### Forhåndstilsagn for avkjørsle frå fv. 391 – gnr. 203 bnr. 43 i Lindås kommune

Veg/stad: fv. 391 – hp 2 – km 1435 /gnr. 203 bnr. 7 og 43 i Lindås kommune.

Fv. 391 Sandvikavegen i Lindås kommune  
Avkjørle til gnr. 203 bnr. 43  
30.10.2015  
Målestokk 1:500  
Statens vegvesen

## Krav til svingradius for avkjørsla :

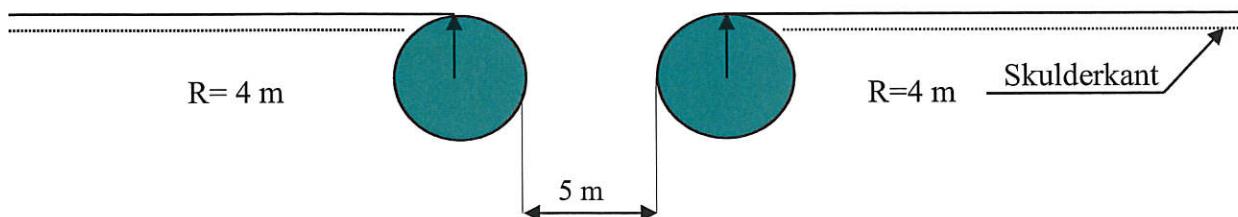
5. Svingradius skal vere 4 meter (diameter 8 meter). Svingradius skal markerast tydeleg t.d. med betongkant eller annan avvisande kant mot sideterrenget. Det smalaste punktet i avkjørsla skal vere 4,5 meter..
